COMITÉ DE  
CONCERTATION DE BASE  
DU PERSONNEL MILITAIRE  
ET CIVIL DE LA DÉFENSE  
N°8

**PROCÈS-VERBAL N°34 DE LA RÉUNION DU COMITÉ DE CONCERTATION  
THEMATIQUE "PLAN DE CIRCULATION QRE" DU PERSONNEL MILITAIRE ET  
CIVIL DE LA DÉFENSE N°8 DU 25 FEB 13**

*Plan "Flux de circulation au QRE": voir annexe A.*

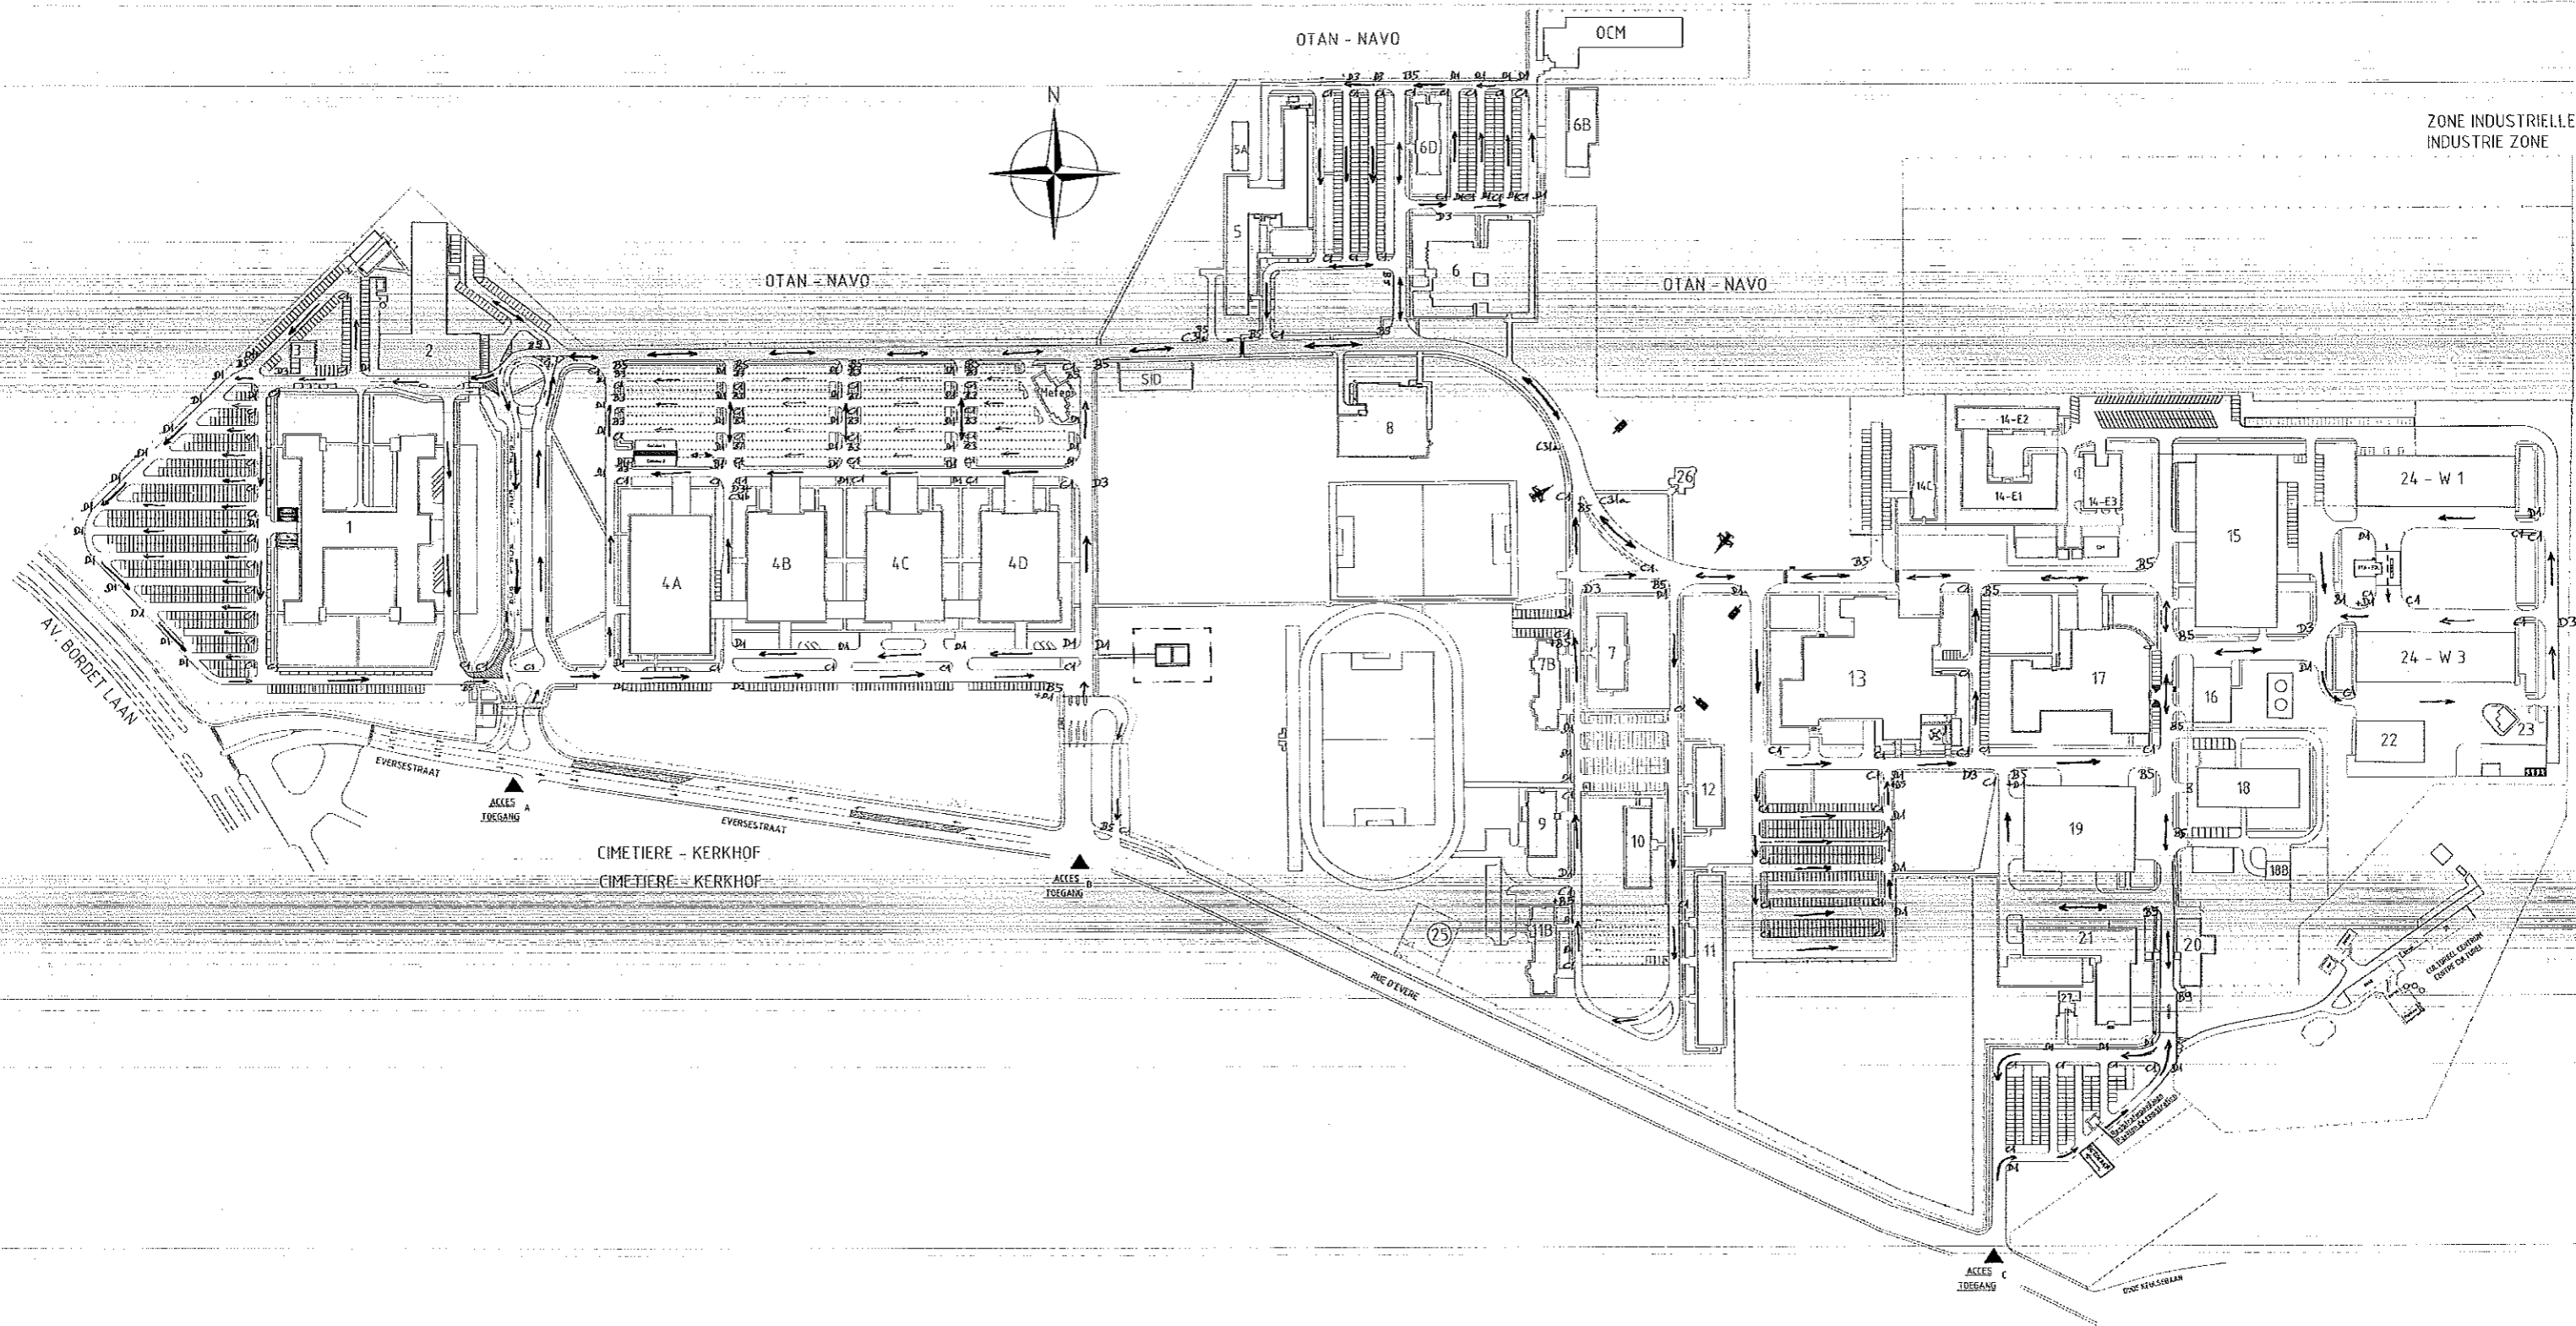
- *L'axe principal est la route qui connecte entrée / sortie A avec entrée / sortie C. Sur l'axe principal, la circulation dans les deux directions est admise pour tous les usagers routiers et la vitesse maximale est de 50 Km/Hr. L'axe principal est absolument route à priorité vis-à-vis des axes secondaires ou déviations.*

- *Sur les axes secondaires, autres axes de circulations, accès aux parkings, est proposé maximale circulation à sens unique pour véhicules à moteur, sauf si la situation ne la permet pas / la sécurité routière n'est pas compromise:*

- *les voies de communication vers l'axe principal entre les parkings NORD bloc 4A - 4 B, 4B-4C en 4C-4D;*
  - *la voie de communication vers l'axe principal devant le bloc 6D et le bloc 6 Bib;*

- *la route entre bloc 19 en bloc 21 (peu de circulation);*
  - *entrée / sortie (au parking) bloc c;*
- *Les visiteurs de la station POL venant de l'axe principal doivent suivre la direction de conduite le long du bloc 22 / côté avant 24W3.*

- *La boucle "accès à l'entrée C" deviendra une boucle de sens unique.*
- *Pour les cyclistes, la circulation dans les deux directions est d'application sur tous les axes / boucles. (cyclistes – employés du bloc 1 peuvent prendre le trajet le plus court vers la remise à vélos avec un risque acceptable du fait que le matin presque pas de véhicules en sens inverse seront croisés).*

Plan "Points chauds technique de circulation marquants – panneaux de circulation QRE": voir annexe B.

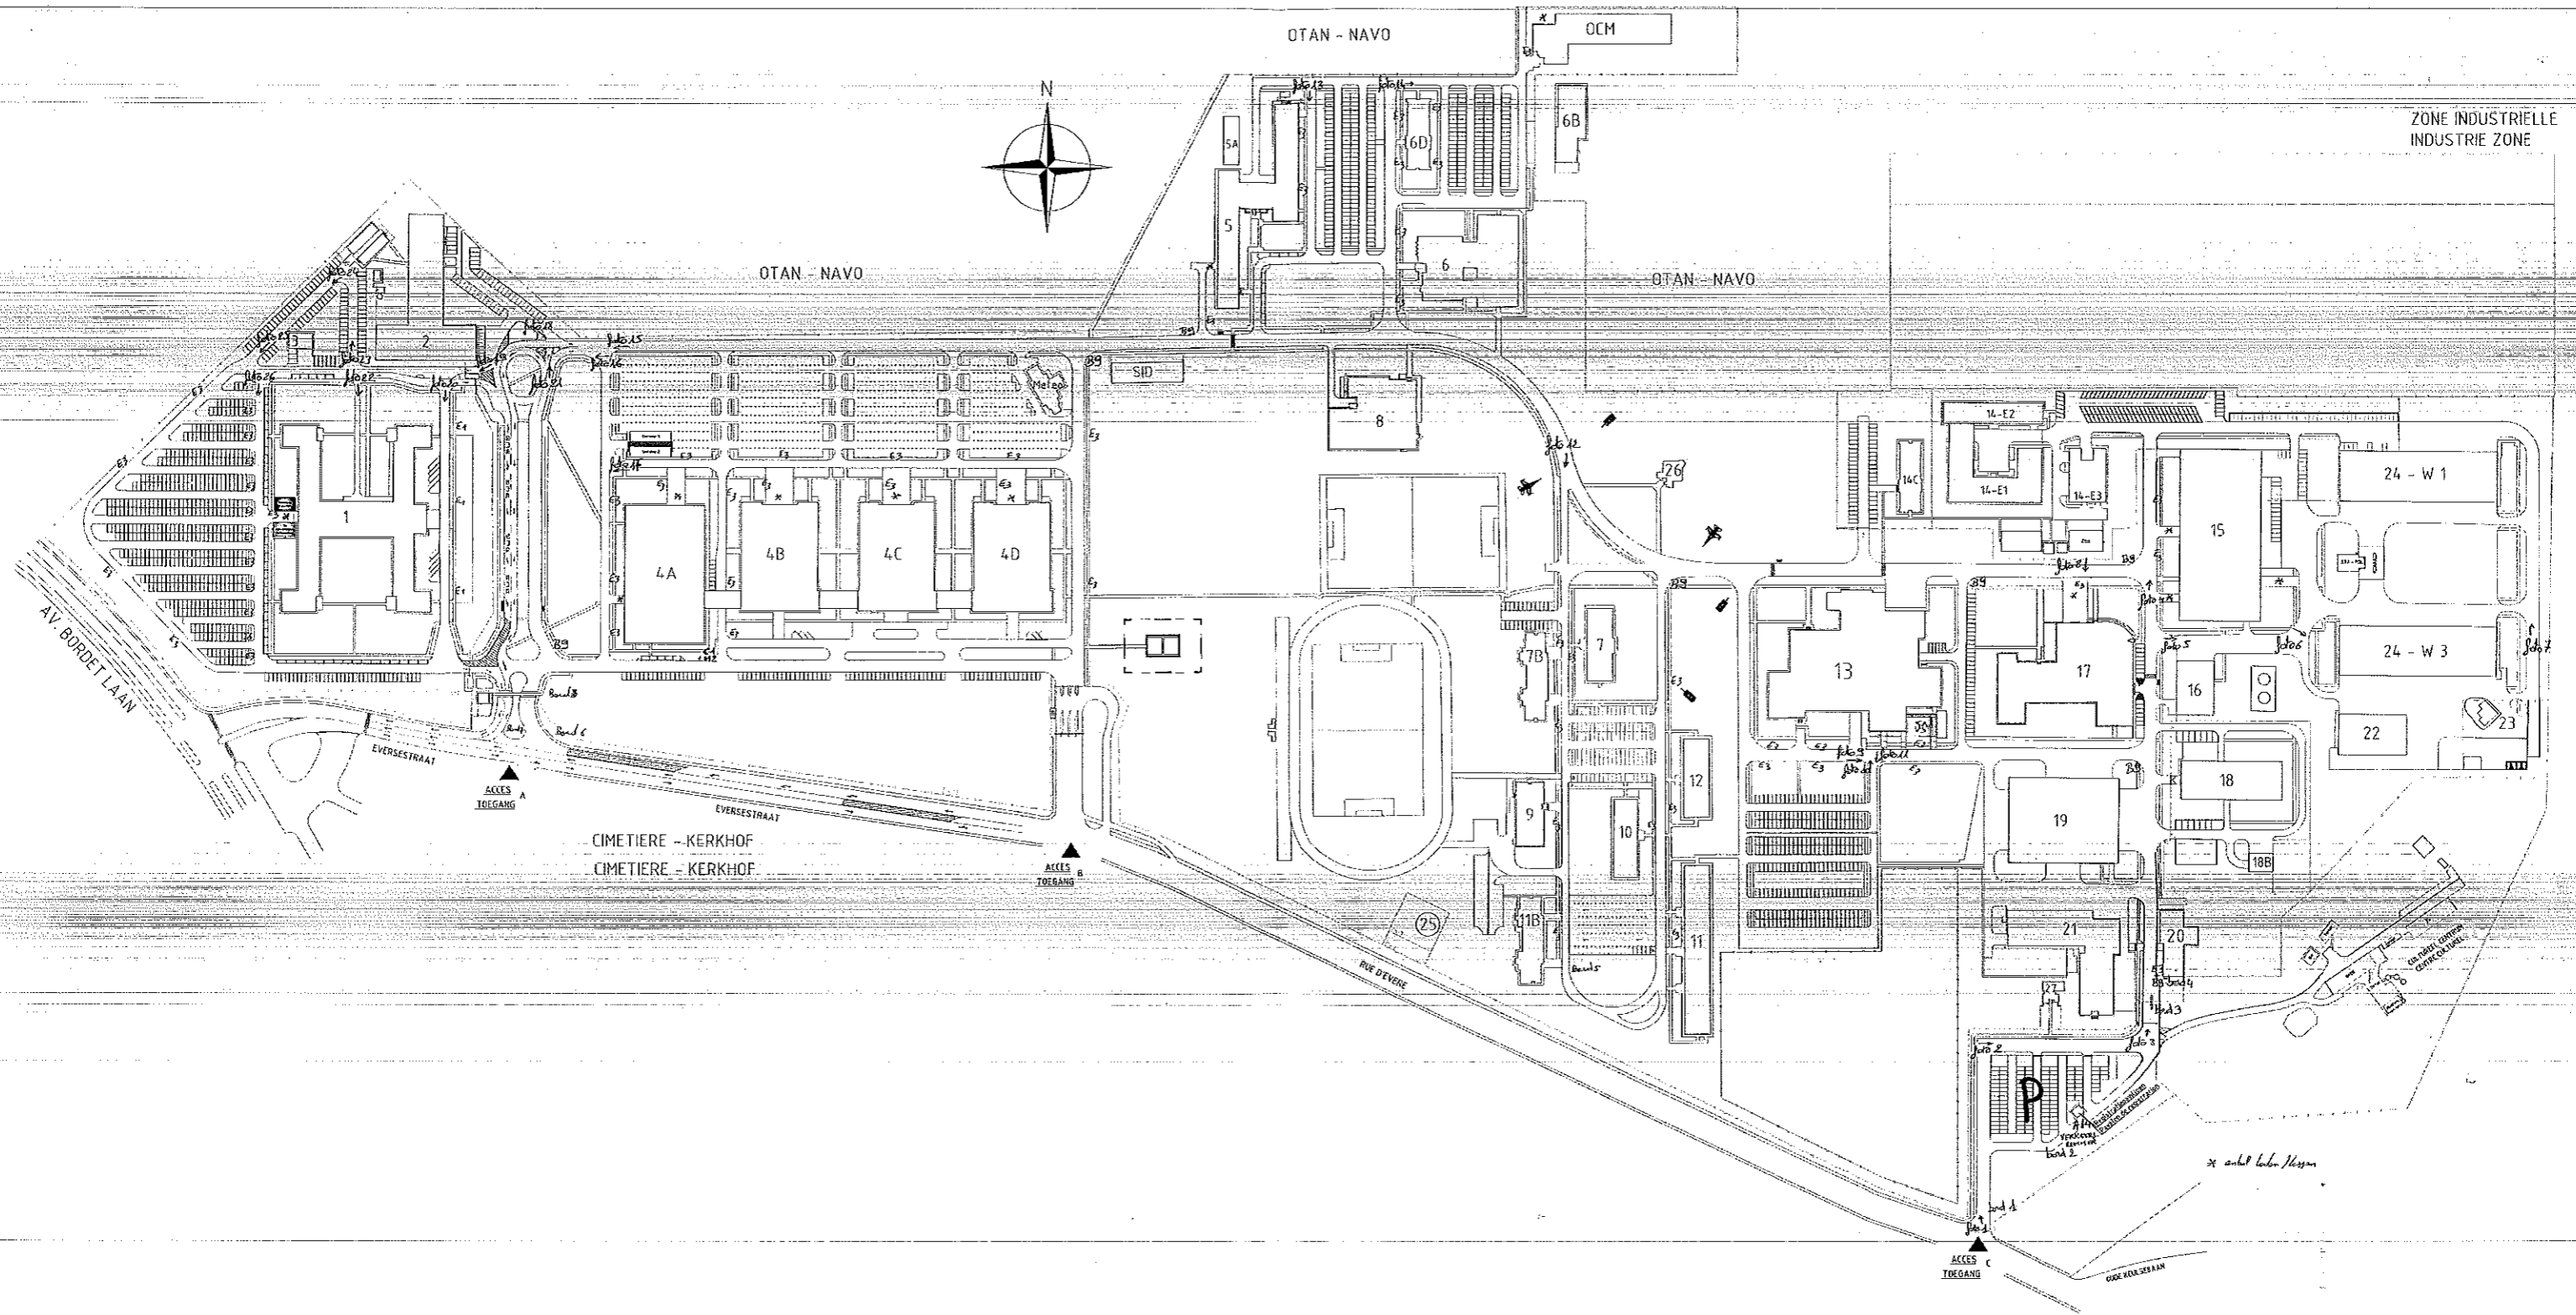
- Pose de nouveaux / remplacement de panneaux de signalisation routière afin d'être cohérent avec Par 5.b.
- Les panneaux "céder le passage" seront remplacés par des panneaux "stop".

- Pose du panneau "cyclistes exceptés" en dessous des panneaux "accès interdit" au niveau des boucles où le sens unique est d'application.
- Panneaux 30Km/Hr seront placés sur chaque boucle, panneaux "fin zone 30Km/Hr" ne seront néanmoins pas prévus.

- Il est interdit aux employés de se garer dans les zones où des quais de chargement sont prévus (tenir l'accès libre aux fournisseurs).
- Il est interdit de se garer aux endroits autre que les parkings officiels. (Les véhicules "noirs" ne peuvent plus se garer devant les blocs (exemples marquants bloc 10 et bloc 11 - et côté droit du chemin courant arrière bloc 1. En cas de 2 infractions sur cette interdiction, le Comd quartier pourra / sera donné l'interdiction accès quartier pendant un mois.

- Lors de l'arrivée au niveau de l'entrée A, les cyclistes /employés du bloc 1 seront obligés de descendre et de prendre le passage zébré. Pour la partie de entre la grille d'entrée "zone bloc 1" et les remises à vélo, la bicyclette pourra être utilisée.

- Le portail de sortie NORD de la boucle bloc 1 sera fermé, afin de contraindre la circulation de sens unique vers le parking VIP.
- A l'entrée du quartier vers l'entrée C, un panneau avec le plan du quartier sera prévu (numéros blocs).

- Un panneau électronique sera prévu au niveau de l'entrée C avec des informations utiles pour les visiteurs / employés (situation hivernale,...).
- Au niveau des trois accès au quartier, les panneaux J33 "neige et verglas" seront placés en cas de "situations hivernales".

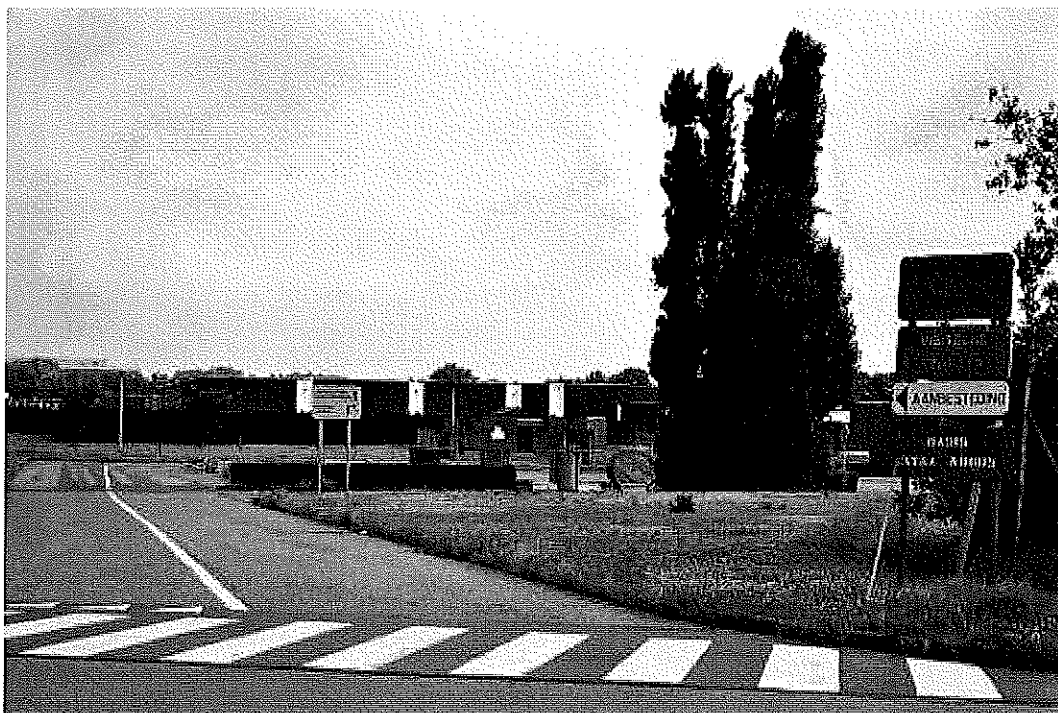
*Photo 1: Entrée du quartier vers "gate" C (panneaux seront remplacés par un tableau "plan Qu")*

*Photo 2: Circulation de sens unique dans la direction sortie Qu deviendra d'application*

*Photo 3: corps de garde bloc 20 (un panneau électronique avec Info employés / visiteurs sera prévu voorzien) en pose d'un panneau "Code routier belge est d'application - vitesse Max. 50Km/Hr sauf si c'est autrement signalée (voir proposition d'avis motivé))*

*Photo 4: route vers la droite en direction du station POL station - pose d'un panneau d'arrêt côté gauche sur la photo pour Pers ACOS IS quittant la zone bloc 14S - 15)*

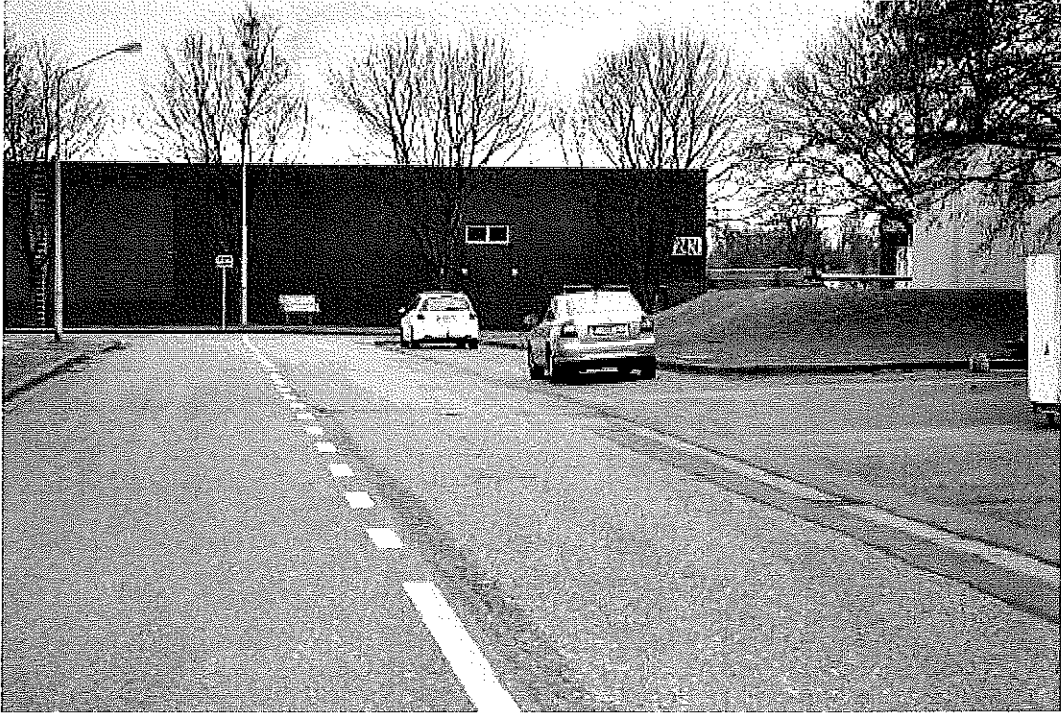
*Photo 5: panneau de commandent "double direction" (station POL & bloc 22) sera remplacé par panneau de commandent "suivre direction à droite"*

*Photo 7: "circulation "sens unique tout droit et vers la gauche"*

*Photo 8: "Pose d'un panneau " interdiction de se garer" (seulement charger / décharger par fournisseurs)*

*Photo 9: Route à travers du bloc 13 deviendra chemin sens unique dans la direction bloc 15 - 18*

*Photo 10: Route à travers du bloc 13 deviendra chemin sens unique dans la direction "droite"*

*Photo 11: remplacement du panneau "céder le passage" par un panneaux "d'arrêt" et pose d'un panneau de commandement "suivre la direction à droite" "stop" (voir de la position de quittant le parking"*

*Photo 12: Logt blk 7 - 7Bis: remplacement du panneau "céder le passage" par un panneaux "d'arrêt" et pose d'un panneau "fin zone 30 Km /Hr" -(voir proposition avis motivé)*

*Photo 13: côté bloc 5 chemin "sens unique" vers l'axe principal et pose d'un panneau "interdiction de se garer"*

*Photo 14: route vers la droite devant bloc 5D restera route à deux directions*

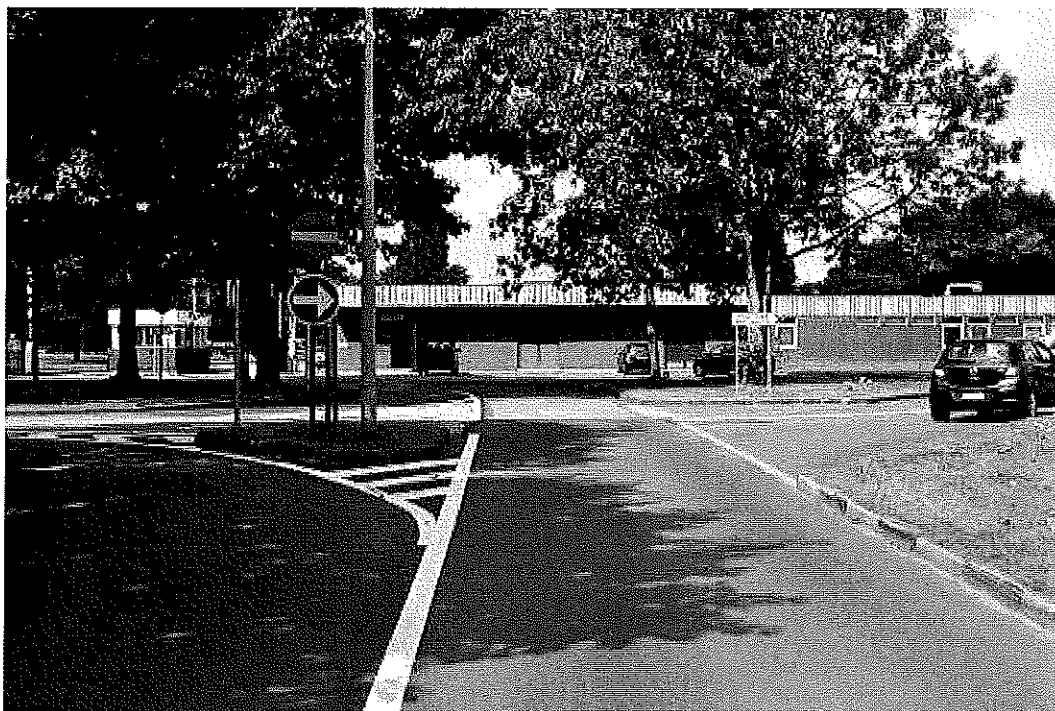
*Photo 16: parking derrière bloc 4A: pose panneau de commandent "suivre direction à droite" et pose d'un panneau d'arrêt au niveau de la route principale*

*Photo 17: parking derrière bloc 4A: pose panneau de commandement "suivre direction à droite"*

*Photo 18: Sortie parking bloc 2: pose panneau d'interdiction "interdiction aller à droite"*

*Photo 19: pose panneau de commandement "suivre direction" et panneau "zone 30" (portail côté gauche "corps de garde" sera fermé pour contraindre la circulation "sens unique")*

*Photo 20: bloc 1: chemin vers "parking VIP": pose panneau de commandement "suivre direction"*

*Photo 21: Amélioration (passage zébré) et modification marquage routier selon la nouvelle Sit*

*Photo 22: panneau "accès interdit sauf pour Sv Tech Dalkia, Qu et fournisseurs(combustibles)*

*Photo 23: pose panneaux de commandement "suivre direction" et "libérer le passage"*

*Photo 25: pose panneaux de commandement "suivre direction à droite + amélioration marquage routier"*

*Photo 26: pose panneaux de commandement "suivre direction" - prendre des mesures pour imposer interdiction de se garer coté droite de la route (voir avis motivé)*
